Osservazioni degli Ordini degli Ingegneri e degli Architetti al Tavolo ristretto c/o Assessorato alle Infrastrutture Regione Calabria del 29 marzo 2017

SEZIONE 1

Osservazioni sulla Legge Regionale n. 37/2015 e sul Regolamento Regionale n. 15/2016

SEZIONE 2 Osservazioni relative alla piattaforma SISMI.CA

File F2_SCH_IMP2

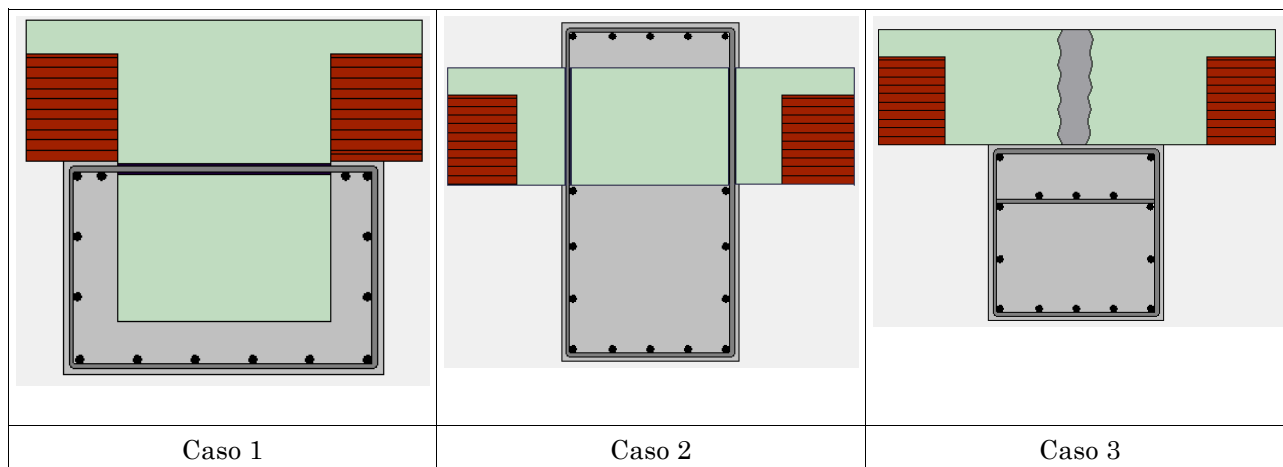
I campi “QX” e “QY” sono riportati in manuale come ammissibili soltanto se con valori compresi tra -1E7 e +1E7 e pertanto risultano ammissibili anche i valori negativi. Tuttavia tali valori all'interno della piattaforma vengono accettati solo se positivi ossia se forniti in valore assoluto.

Il campo “NO” essendo un rapporto tra una capacità e una domanda affinché risulti verificato deve essere superiore all'unità. Il range dei valori ammessi (riportati anche all'interno del manuale) è invece compreso tra 0 e 1.
